# 编号 389 (Contact No.389) 更改通知

## LB, UB & UB2 系列

### 端子的环氧树脂密封颜色的变更

变更前端子底部的环氧树脂密封示例

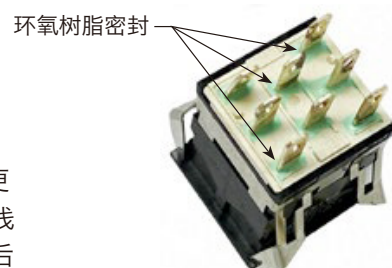
LB、UB 和 UB2 系列按钮和指示灯端子底部的环氧树脂密封颜色将进行变更。此更改将包含每个系列的所有发光和非发光型号。变更前 LB 系列的环氧树脂密封圈为浅蓝色，变更后将变更为白色。变更前 UB 和 UB2 系列环氧树脂密封圈为绿色，变更后将变更为白色。新的白色环氧树脂密封更有效的保护端子基座免受助焊剂、溶剂和其它异物的进入。这些更改将包含所有标准型号和特制型号的 LB、UB 和 UB2 开关和指示灯。下页列出的每个系列的标准型号。

系列	变更前的环氧树脂密封	变更后的环氧树脂密封
<b>LB</b> 发光按钮开关 按钮开关 指示灯	环氧树脂密封颜色： 浅蓝	环氧树脂密封颜色： <b>白色的</b>
<b>UB 和 UB2</b> 发光按钮开关 按钮开关 指示灯	环氧树脂密封颜色： 绿	环氧树脂密封颜色： <b>白色的</b>
